TERMO ADITIVO E MODIFICATIVO N.º 003/2019**Contrato de Concessão Patrocinada SLT n.º 008/2014****Edital De Concorrência n.º 01/2014****Protocolo n.º 464.066/19****Procedimento arbitral n.º A-280/19**

RODOVIA DOS TAMOIOS - TALUDES DO TRECHO PLANALTO EXECUTADOS EM DESCONFORMIDADE COM OS PROJETOS FORNECIDOS NO EDITAL DE CONCESSÃO

DE-044.01.000.F02/27 REV B / DE-044.01.000.F02/28 REVA

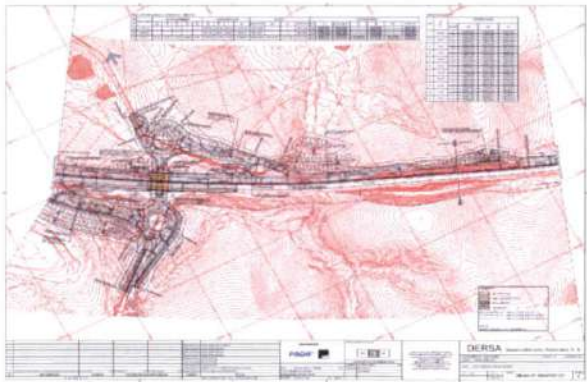
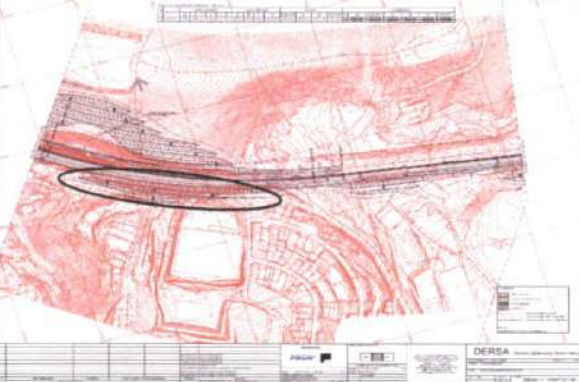
Em função da escavação para encaixe de uma ciclovia, o talude se rompeu. Blocos instáveis no trecho em rocha.

DE-044.01.000.F02/29 REV B

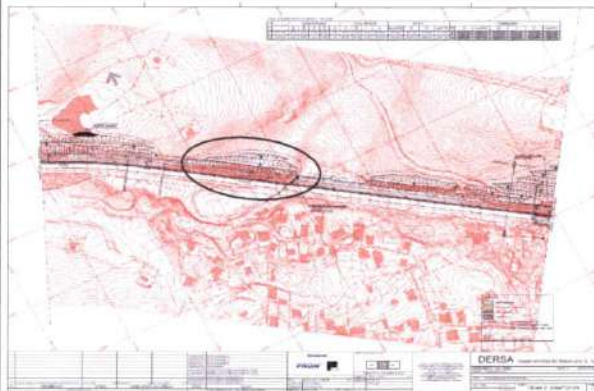
Para implantar a passarela, o talude foi escavado com ângulo de inclinação inadequado, não compatível com o projeto.

DE-044.01.000.F02/11 REVC / DE-044.01.000.F02/12 REVB

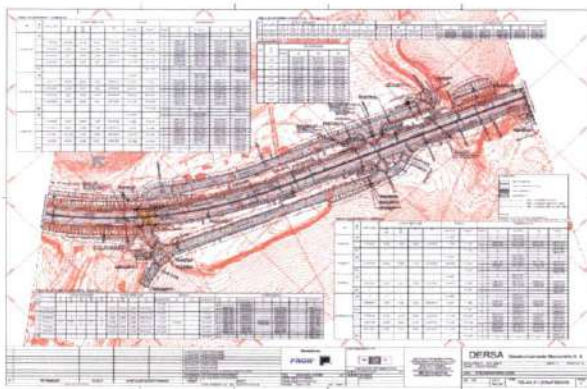
Talude em desconformidade com o projeto, apresentando corte em solo em ângulo inadequado na transição do talude com o maciço rochoso.

DE-044.01.000.F02/09 REVA

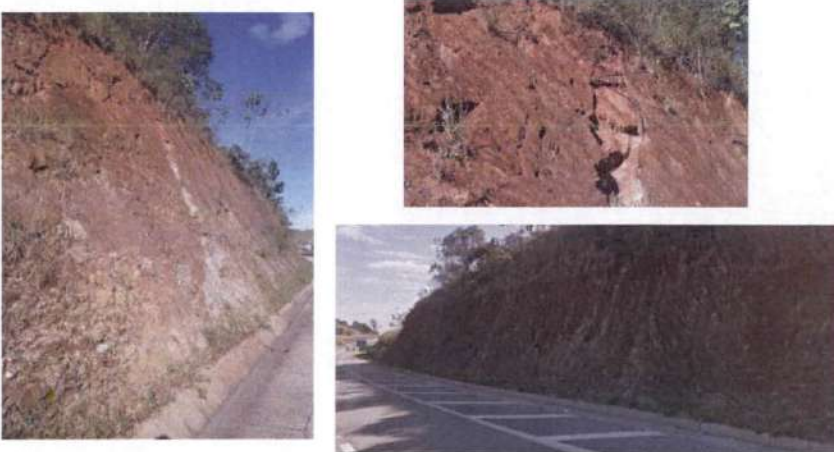
Talude em desconformidade com o projeto, apresentando corte em solo em ângulo inadequado com instabilidade na transição com rocha, já com rompimento.

DE-044.01.120.C01/101 REVA

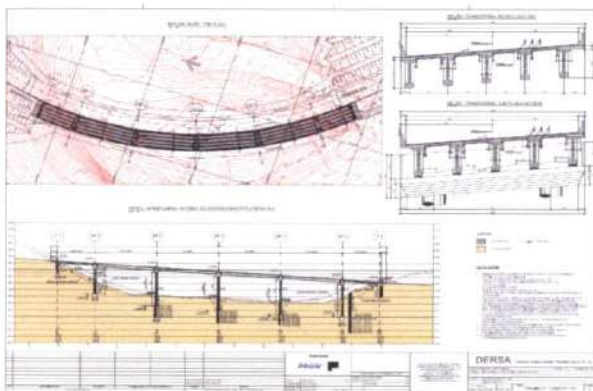
Talude de corte de encontro do viaduto, deixado em corte em solo a 90° e ângulos inadequados.
